GELTUNGSBEREICH

Ablösung der Leitungsqualität PUR (ESCHA Bez.: S570) durch Leitungsqualität PUR (ESCHA Bez.: S571)

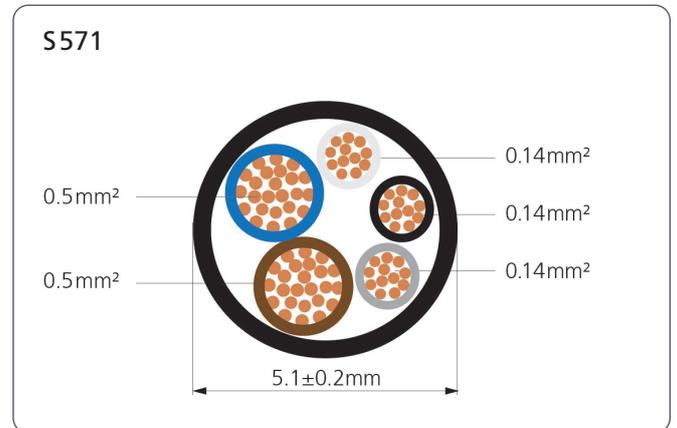
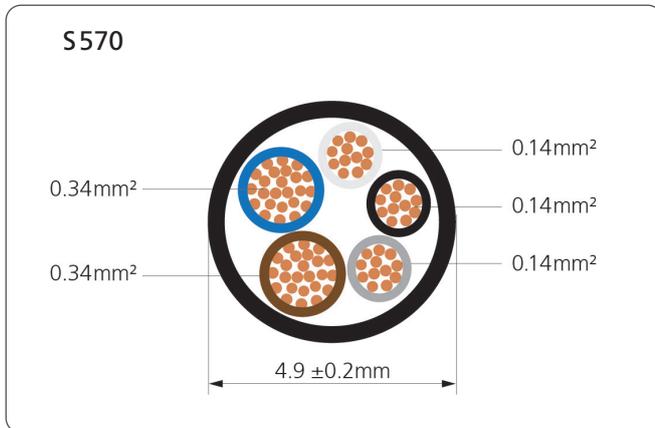
Zur Reduzierung der Leitungsqualitäten und Konsolidierung des Produktportfolios ersetzen wir die Leitungsqualität PUR (S570) durch die Leitungsqualität PUR (S571).

Meterware	Aderquerschnitt	Manteldurchmesser
S570	3x0,14mm ² + 2x0,34mm ²	4,9±0,2 mm
S571	3x0,14mm ² + 2x0,5mm ²	5,1±0,2 mm
